SERVICE INFO – INA 0099

Ändring av innehållet i förpackningen för reservdel nr. 532 0020 10

Best.nr.: 532 0020 10

Bild 1: 532 0020 10 - INA-styrrulle av plast och medlevererad fästskruv

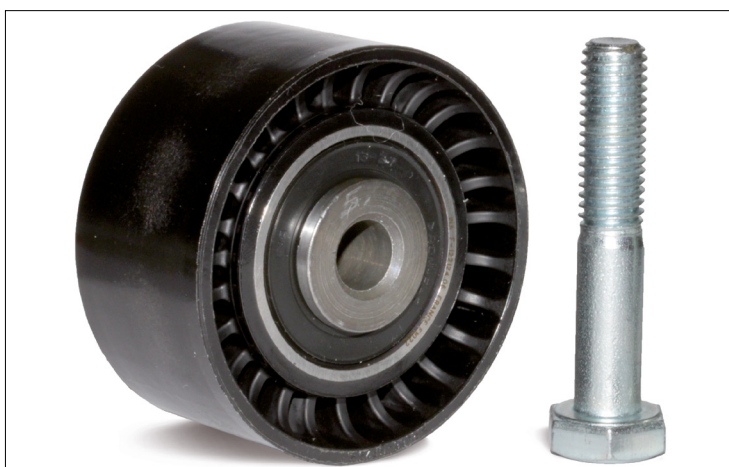
Innehållet i förpackningen till reservdel nr. 532 0020 10 har optimerats. Som följd av konstruktionsegenskaper hos styrrullar kan man använda skruv med dimensionerna M10x55 till alla angivna fordon. Därför bortfaller skruv med dimensionerna M10x50, samt bricka. Förpackningen innehåller därför styrrulle av plast (bild 1, vänster) och skruv M10x55 (bild 1, höger).

Som beskrivs i serviceinformation INA 0070, kan hos ovannämnda fordon även monteras styrrullar av metall. Styrrullar av plast ersätter styrrullar av metall.

Spännrullar av plast uppfyller utan begränsningar de tekniska kraven och skiljer sig endast genom materialet hos slitytan.
